## **Protokollauszug** **Sitzung der Bezirksvertretung Aachen-Mitte vom 19.02.2025**

**Zu Ö 5 Umgestaltung des Knotens Vaalser Straße / Amsterdamer Ring / Halifaxstraße zur Verbesserung der Radverkehrssicherheit und barrierefreier Ausbau der Haltestelle „Venskyhäuschen“ (Planungsbeschluss)  
geändert beschlossen  
FB 68/0146/WP18**

# **Umbau des Knotens Vaalser Str. / Amsterdamer Ring und der Bushaltestelle Venskyhäuschen**

alternative Variante mit Haltestellenkap

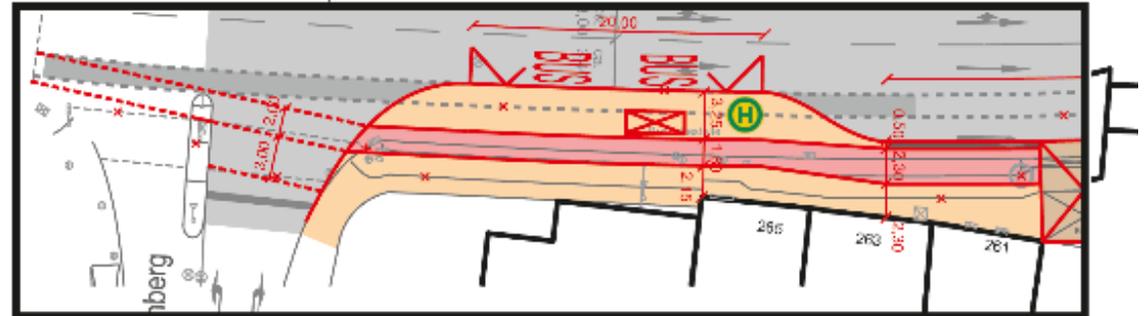
Herr Klopstein bezieht sich auf das Thema Haltestellenkap und damit verbundene mögliche Probleme für den Kfz-Verkehr. Für eine Abwägung fehlten die entsprechenden Zahlen. Des Weiteren erkundigt er sich nach den Signalplänen für alle Varianten. Diese Informationen sollten bis zum Mobilitätsausschuss vorliegen.

- Stadteinwärts bestünde bei beiden Varianten zur Spitzenstunde die Gefahr, dass Busse nicht an die Haltestelle heran kommen. Falls das zusätzliche Buskap gewählt würde, wird hier die Situation wesentlich verschärft?
- Wie können die o.g. Situationen zur Spitzenstunde verhindert werden? Z.B. Pfortnerung, Busspuren im Vorlauf?
- Wie hoch ist die Gefahr, dass in Variante 3 stadtauswärts Busse durch Rückstau nicht in die Busbucht kommen? Wie hoch ist die Zahl der Rechtsabbieger? Wie stellt sich das im Vergleich zu Variante 2 (mit getrennter Signalisierung) dar?
- In Variante 3 entfallen die Radverkehrsanlagen auf der Fahrbahn entlang der Vaalser Straße, was eine deutliche Verschlechterung für den Radverkehr darstellt. Warum sollen sie entfernt werden?
- Wie hoch sind die Zeiten, die notwendig sind, um über (diagonal und geradeaus) die Kreuzung zu kommen (Vergleich V 2/ V 3)?

## Planung Variante 2

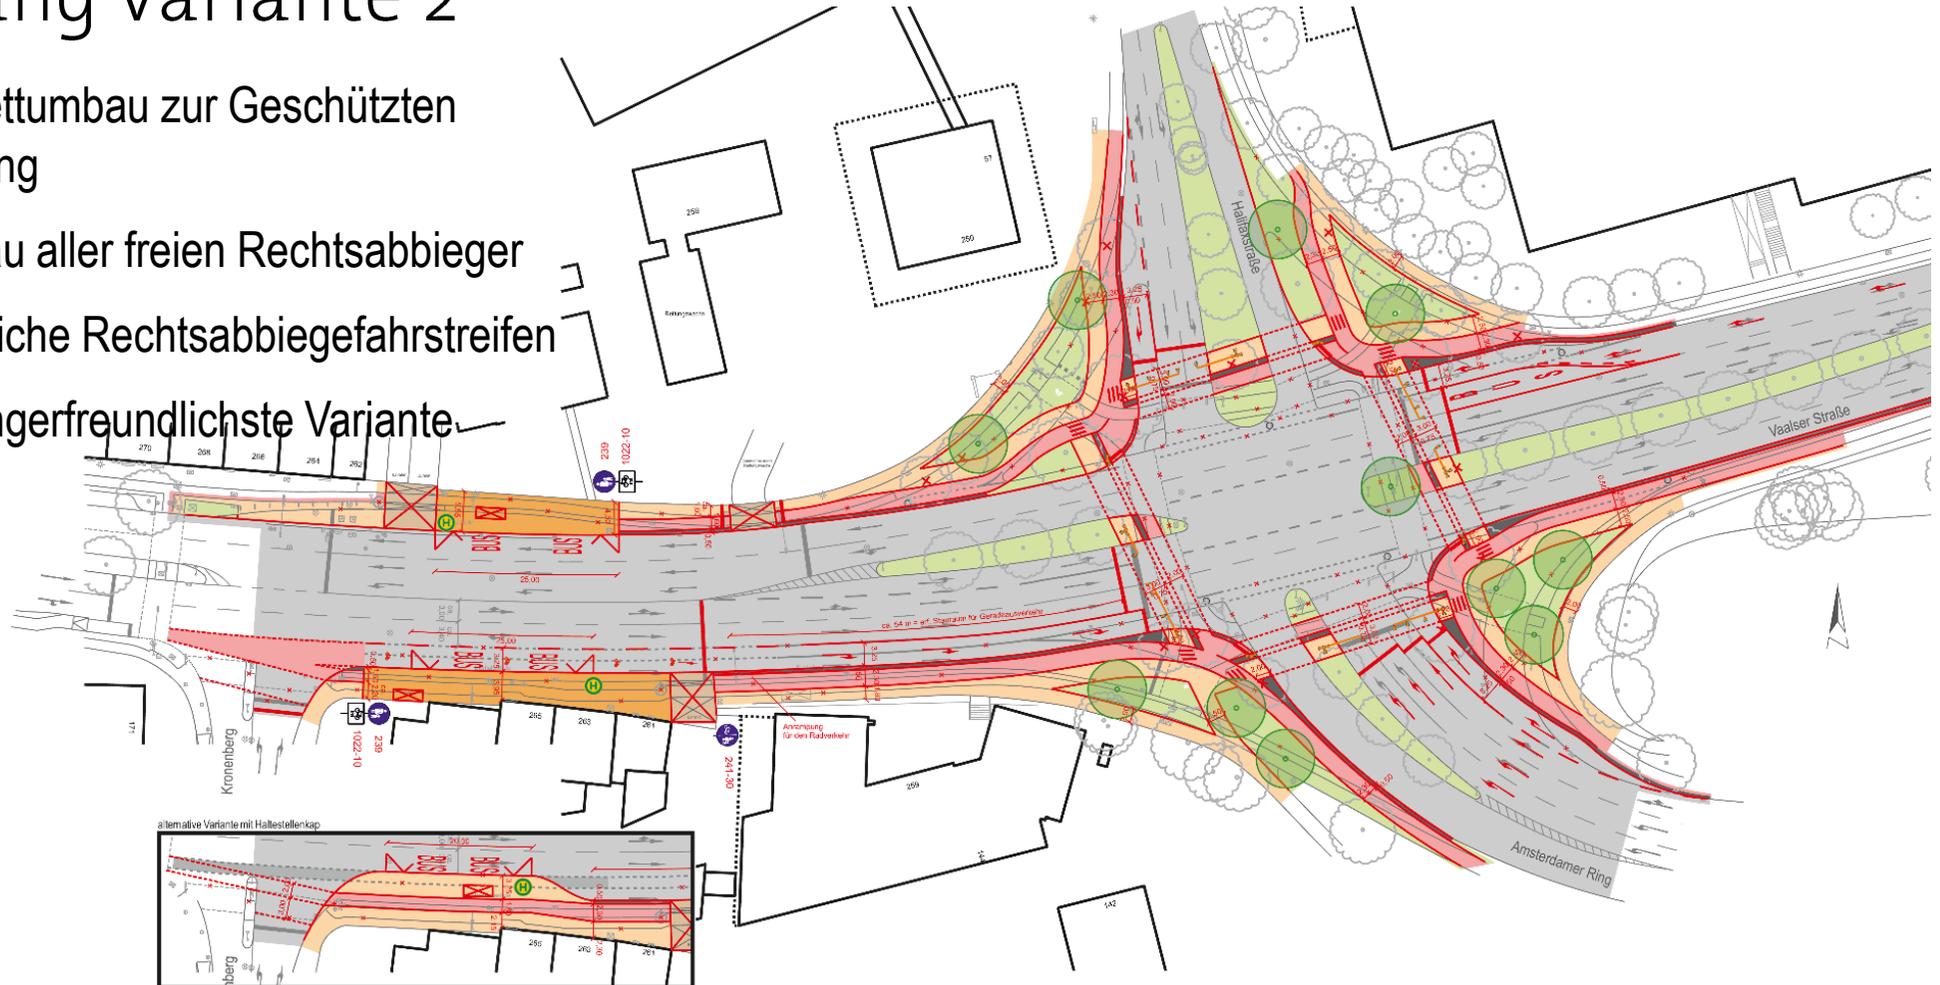
- Gibt es signaltechnische Möglichkeiten, dafür zu sorgen, dass der Bus stadteinwärts nicht im Rückstau festhängt? Also z.B. längere Grünphase, wenn sich ein Bus nähert.
- Die Bushaltstelle Vaalser Straße stadtauswärts ist als „Gehweg, Radfahrer frei“ dargestellt. Fahrgäste steigen direkt in diese Mischverkehrsfläche aus. Sie haben damit keinen geschützten, für sie reservierten Ein-/Ausstiegsbereich. Sie können beim Aussteigen nicht erkennen, dass sie eine Fläche betreten, auf der auch mit Radverkehr zu rechnen ist. Warum wird nicht eine Lösung wie an der Ludwigsallee geplant, in dem der Ein-/Ausstiegsbereich und der dahinter liegende gemeinsame Geh-/Radweg deutlich getrennt und gestalterisch hervorgehoben werden?
- Wie wird das Konfliktpotential zwischen Fuß- und Radverkehr auf den Dreiecksinseln in Variante 2 bewertet?

Frau Penalosa regt an, die Varianten 2 und 3 weiterzuverfolgen. Die Planung für die Haltestelle Venskyhäuschen sieht sie kritisch. Des Weiteren weist sie auf die Unfälle mit Radfahrern in dem Bereich hin. Bezüglich Kaufland-Zufahrt gibt sie zu bedenken, dass es hier zu Problemen mit links abbiegenden Kfz komme, die Fußgänger\*innen und Radfahrer\*innen übersehen. Auch weist sie auf die Stellungnahme der Kommission Barrierefreies Bauen hin, wonach die Variante 2 favorisiert werde.

## Planung Variante 3

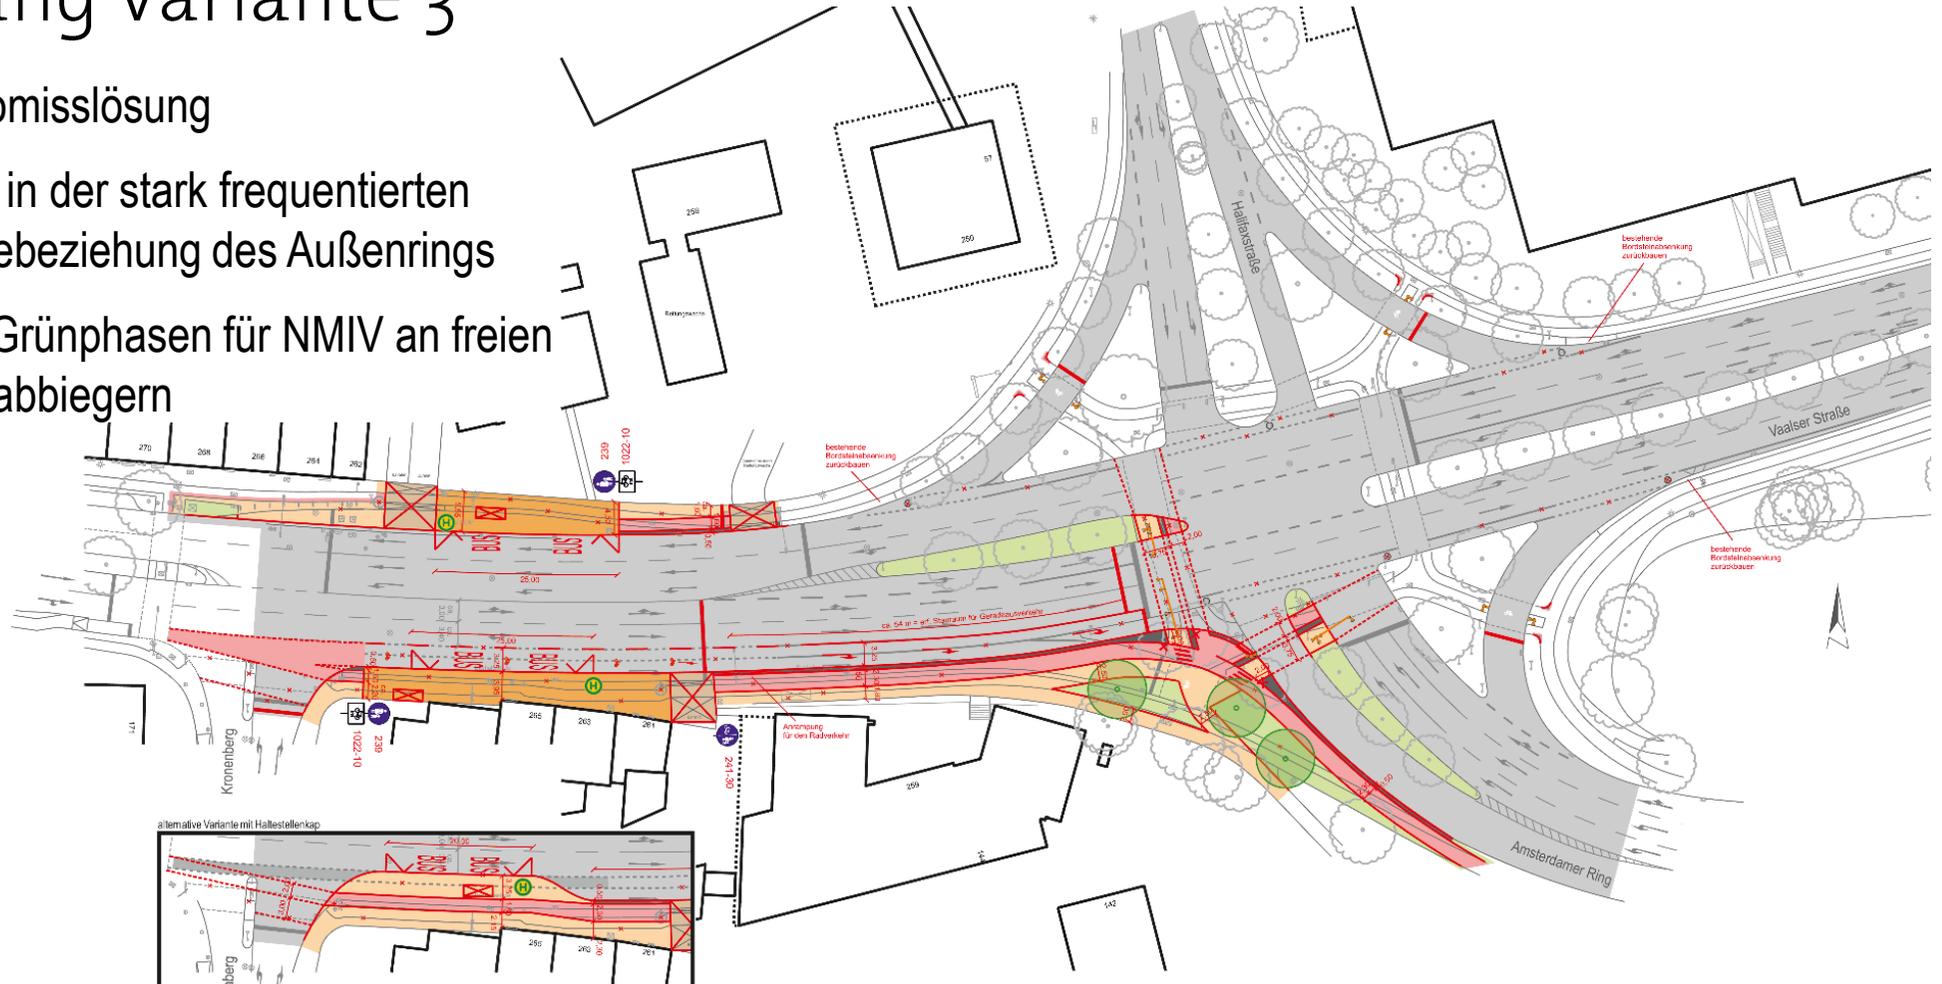
Herr Deloie merkt an, dass es einheitliche Grundsätze für die Radverkehrsführung an Bushaltestellen geben sollte, hinsichtlich Barrierefreiheit und Konflikt mit Fußgängern. Wünschenswert wäre auch eine Verkehrssimulation des Knotenpunktes im Hinblick auf eventuelle Rückstaus. Er persönlich bevorzuge die Variante 3, weil er einen Vollausbau der Kreuzung für sehr schwierig und derzeit nicht finanzierbar halte. Des Weiteren bittet er zu prüfen, ob das Linksabbiegen in Richtung Kaufland entfallen könne.
